6. 有識者会合の評価に対する検討

6.1 S-1の有識者会合の評価と追加検討について

6.2 S-2・S-6の有識者会合の評価と追加検討について

注入現象の事例
(関西電力美浜発電所3号炉_第361回審査会合資料引用)

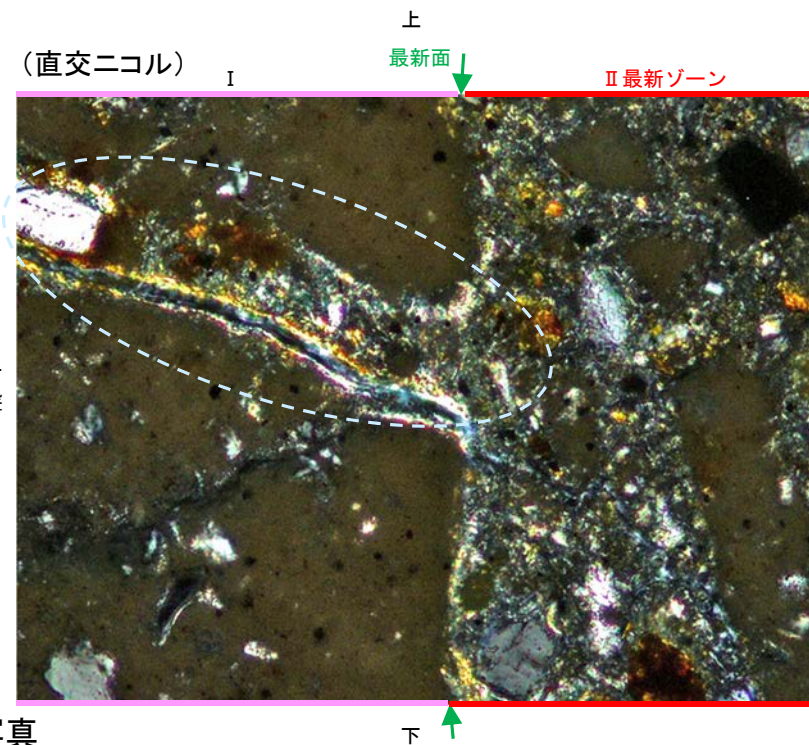
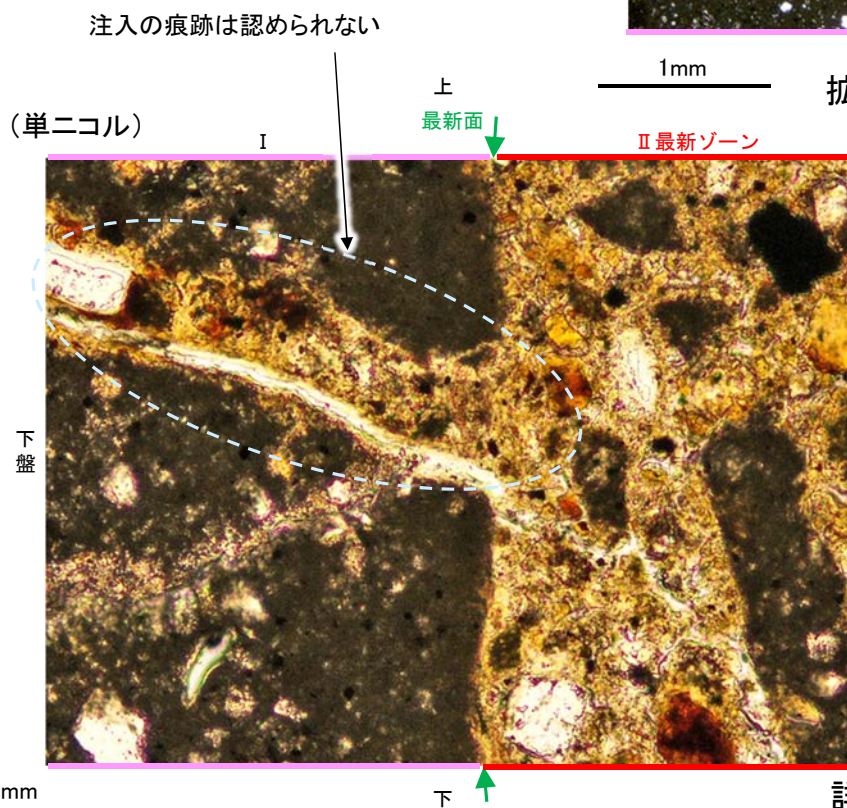
コメントNo.55の回答

○鉍物脈については、最新活動以降の流動化による注入の可能性も考えられることから、注入現象の事例を参考に、I/S混合層形成以降の注入現象の有無を確認した。

○その結果、弓状構造や粒子の配列などの注入の痕跡は認められない(ステージを回転させた観察結果は次頁)。

有識者会合の評価

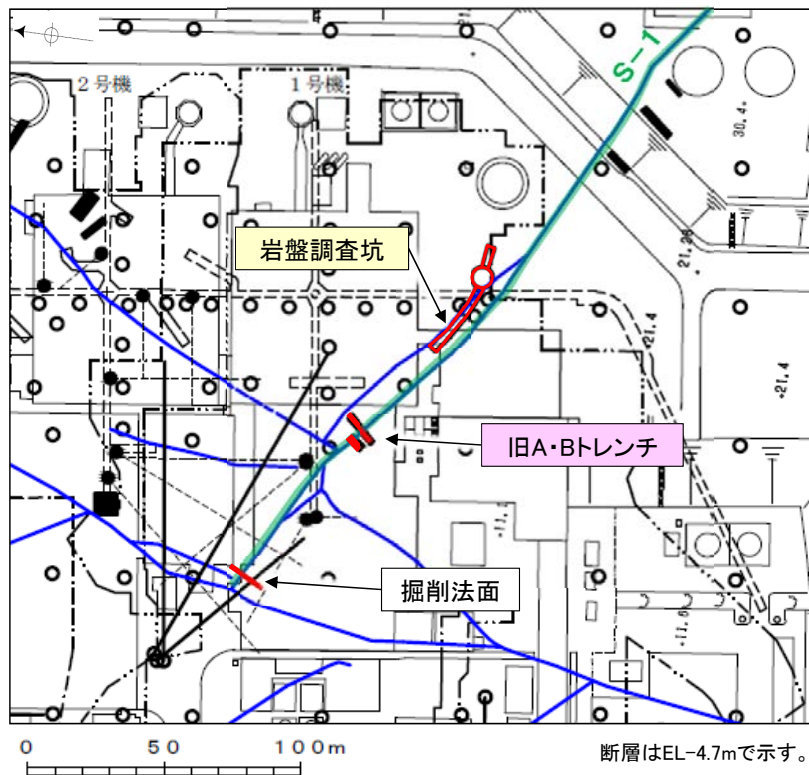
○有識者会合は、旧A・Bトレンチにおいて、S-1に沿ってMIS5eの波食面である岩盤上面にほぼ一様な段差が認められること(下図①)、その段差沿い及び肩部分の岩盤には軟質な細粒部が認められること(下図②)、堆積物の層理面はすべて南西側(段差と調和的な方向)に傾斜しており、段差直上において層理面の系統的な増傾斜も認められること(下図③)から、S-1はMIS5eの海成堆積物堆積後に変位したと解釈するのが合理的であると評価している。

- ① **岩盤上面の段差**
 - ・旧A・Bトレンチにおいて、S-1に沿って岩盤上面にほぼ一様な段差が認められる。
 - ・岩盤上面はMIS5eの波食面であり、波食面に系統的な段差が認められることは、岩盤上面がほぼ平坦に削割された後に、S-1のずれによって段差が生じたことを示唆する。
- ② **岩盤部の凝灰質な細粒部**
 - ・段差沿い及び肩部分には軟質な細粒部が分布する。
 - ・段差が侵食により形成された場合、S-1の南西側の硬質な安山岩だけが侵食され、軟質と思われる細粒部が肩部分や壁面に残ることは難しいと思われる。
- ③ **堆積物の変位・変形の有無**
 - ・上位の堆積物の層理面は全て南西側に傾斜しており、一部の壁面を除けば段差直上において層理面の増傾斜も認められる。
 - ・これらの地層の傾斜は、個々には、堆積構造と解釈する余地もあるが、S-1の変位によって形成されたとも解釈できる。

- (1) **岩盤上面の段差の検討**
(建設時のデータによる検討) 今後の課題①に対応
内容: 旧A・Bトレンチ付近に位置する建設時の掘削法面において、岩盤上面の段差の連続性の有無を確認した(P.309～312)。また、発電所建設前の地形との関係から、旧A・Bトレンチの岩盤上面の段差の成因について考察を行った(P.313)。
- (2) **凝灰質な細粒部の硬さに関する検討**
(細粒部の針貫入試験)
内容: 段差の地下延長部にあたる岩盤調査坑において、S-1沿いに分布する凝灰質な細粒部(固結した破砕部)と周辺の母岩(凝灰角礫岩)の硬さを、針貫入試験により比較した(P.314～315)。
- (3) **層理面の傾斜等に関する検討**
(堆積実験、断層変位実験)
内容: 段差と調和的な方向への地層の傾斜が、堆積構造か、断層運動によるものか判断するための知見を得るため、旧A・Bトレンチを模擬した堆積実験・断層変位実験を行った(P.316～318)。

Bトレンチ北西壁 スケッチ

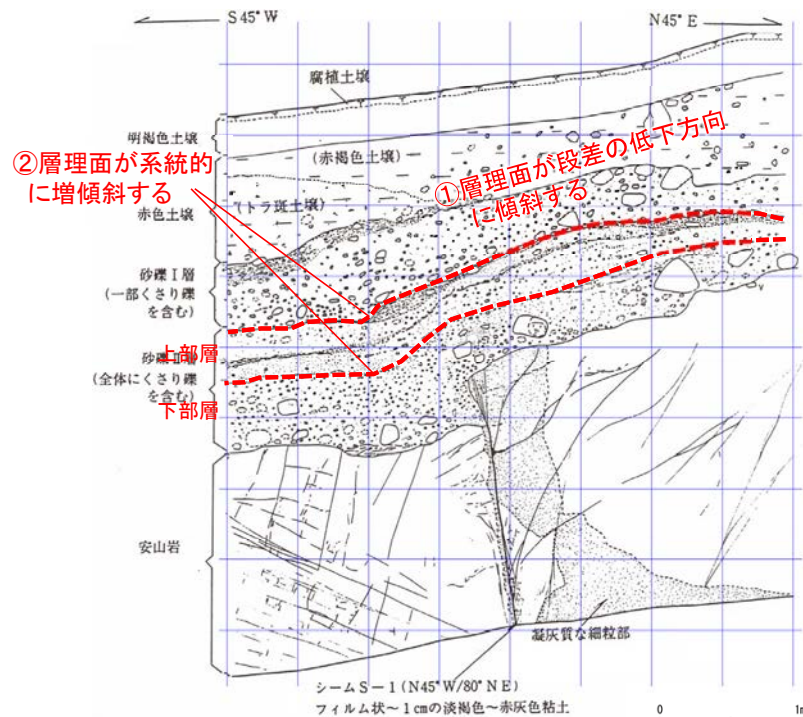
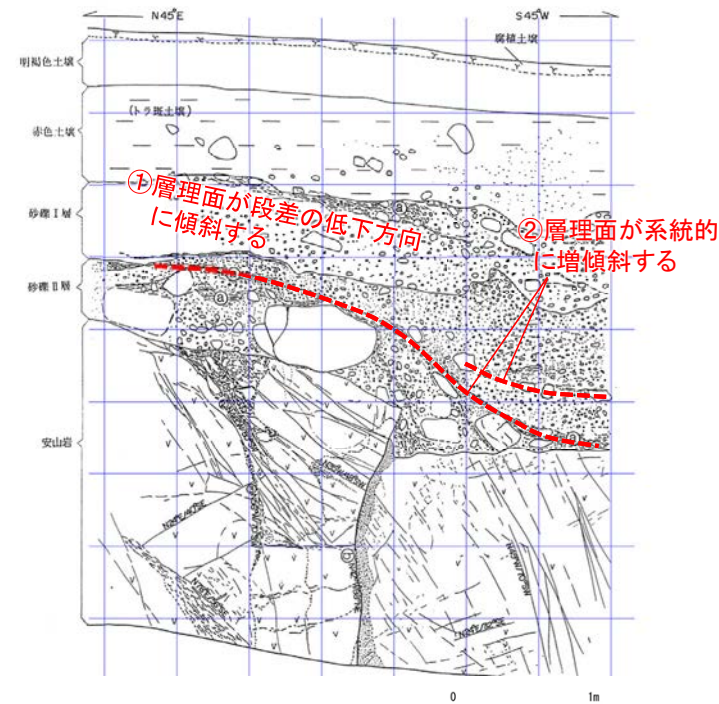
- 有識者会合は、旧A・Bトレンチにおいて、岩盤の上位に分布する堆積物の層理面は、全て南西側(S-1の段差と調和的な方向)に傾斜しており(下図①), 一部の壁面を除けば段差直上において層理面の系統的な増傾斜も認められる(下図②)ことから、この堆積物(砂礫Ⅱ層)の堆積後にS-1が変位したと解釈するのが最も合理的であると評価している。
- 当社は、段差部周辺の砂礫Ⅱ層には断層変位を示唆するようなせん断面や地層の擾乱は認められないことから、上記①②は、既存の段差を砂礫層が埋めるように堆積した堆積構造を示していると評価している。
- この評価を検証するために、既存の段差を陸側(山側)からの堆積物が埋めるケースを模擬した堆積実験(次頁)及び砂礫層が断層変位を受けたケースを模擬した断層変位実験(次々頁)を実施し、旧A・Bトレンチの堆積物でみられる構造との比較検討を行った。
- 検討の結果、層理面の傾斜等は、S-1の変位により形成されたものではなく、段差を埋める堆積構造であると考えられる。

○旧A・Bトレンチを模擬して、既存の段差を陸側(山側)からの堆積物(砂礫)が埋める場合の段差付近の砂礫層内部に見られる構造の特徴について確認した。

○実験の結果、旧A・Bトレンチに見られる砂礫層の構造について、既存の段差を砂礫層が埋積したとする評価を支持する知見が得られた。

岩盤上面標高段彩図

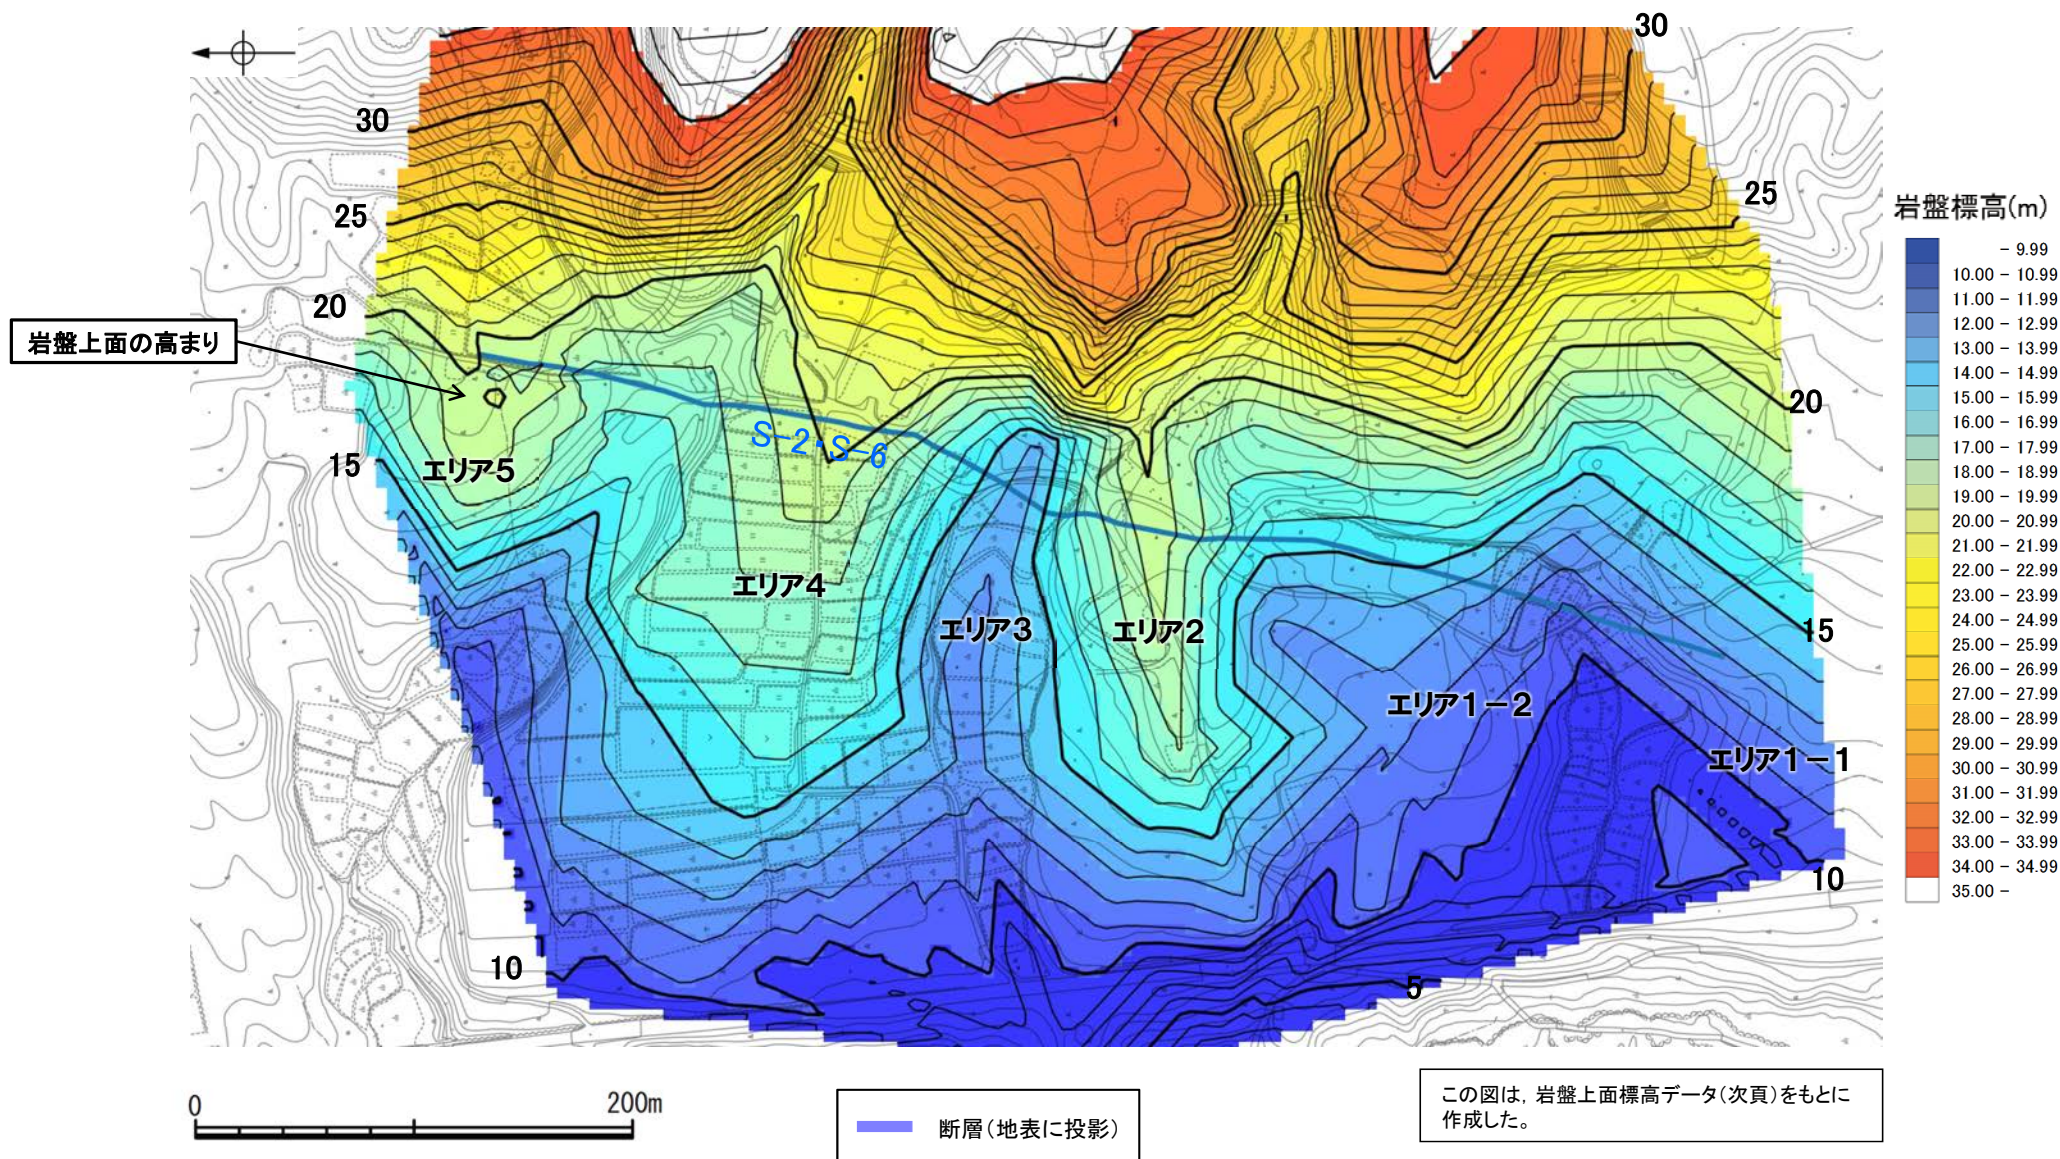
コメントNo.60の回答

OS-2・S-6北部に位置するエリア5において、岩盤上面の高まりが認められる。
 ○これをS-2・S-6の活動による変動地形と考えた場合、S-2・S-6の南北全線にわたって同様に岩盤上面の高まりが生じると考えられる。
 ○しかしながら、実際のS-2・S-6付近の岩盤上面は、海側(西側)に向かって徐々に低下しており、S-2・S-6より海側がエリア5と同様に一様に高まるないしは減傾斜する傾向は認められない。

No.2トレンチスケッチ 展開図
(有識者が示した層理, 礫質部の上面を加筆)

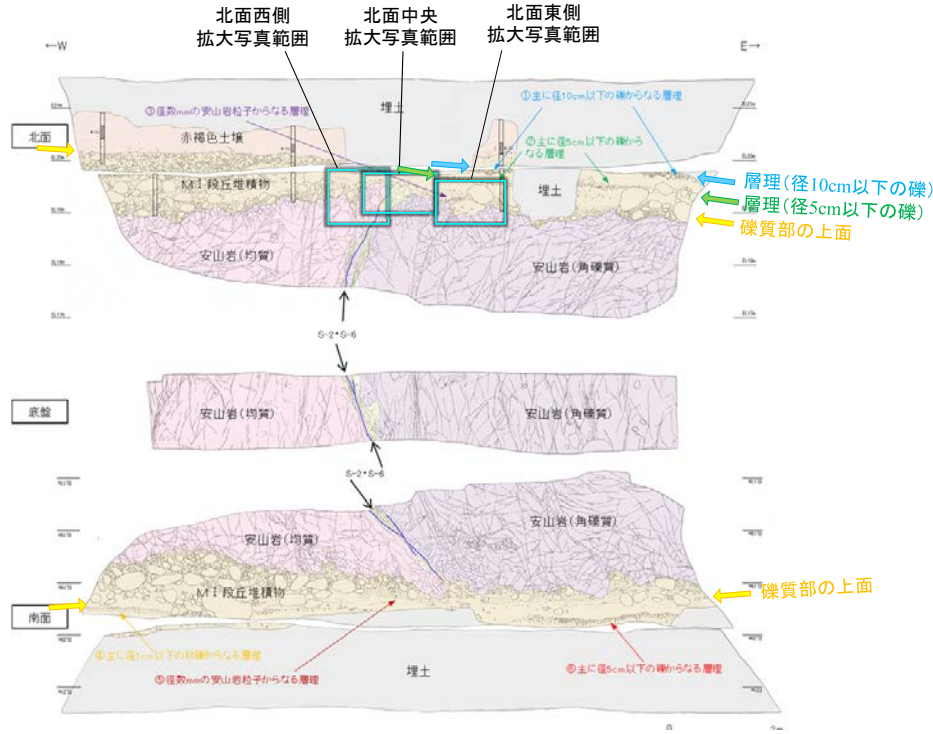
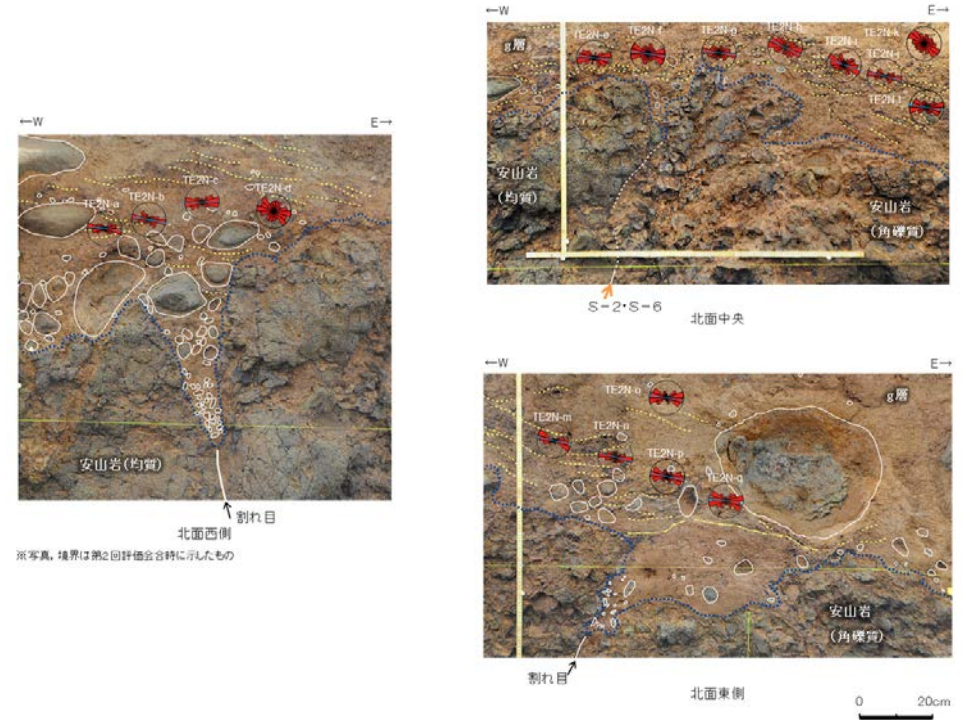
- 有識者会合は、下表(1), (2)のことから、No.2トレンチのM I 段丘堆積物が山側(東側)に傾斜すると評価している。
- これらの評価に対して、下表右に示すデータ拡充及び検討を行った。
- 検討の結果、MIS5eの海成堆積物中の層理面等が山側に向かって一様に傾斜する傾向は認められないことを確認した。

有識者会合の評価	
(1)	<ul style="list-style-type: none"> 南北両面において、岩盤上位のM I 段丘堆積物最下部に位置する礫質部の上面が、全体として山側(東側)が低くなっている(左上図の黄色矢印)。No.2トレンチではM I 段丘堆積物全体が同様に山側が低くなる傾向があり、特に北面においては、M I 段丘堆積物中で上記礫質部の数10cm上位に認められる“主に径5cm以下の礫からなる層理”と、その上位の径10cm以下の礫からなる層理において、その傾向が明瞭に確認できる(左上図の緑色・青色矢印)。
(2)	<ul style="list-style-type: none"> M I 段丘堆積物中の礫等の長軸の角度分布も、北面中央、北面西側及び北面東側の全ての場所において、山側(東側)に緩く傾斜する(右上図)。

有識者会合以降のデータ拡充	検討内容
<ul style="list-style-type: none"> シュミットネットによる定量的な観察 	<p>No.2トレンチ南北両面の層理の傾向を定量的に確認し、層理が山側に傾く傾向がみられるかを確認する(P.339)。</p>
<ul style="list-style-type: none"> 礫の長軸角度分布解析 	<p>有識者会合が礫の長軸の東傾斜を指摘した箇所以外も含め、トレンチ全体において礫の長軸の角度分布解析を実施し、礫の長軸が山側に傾く傾向がみられるかを確認する(P.340~342)。</p>
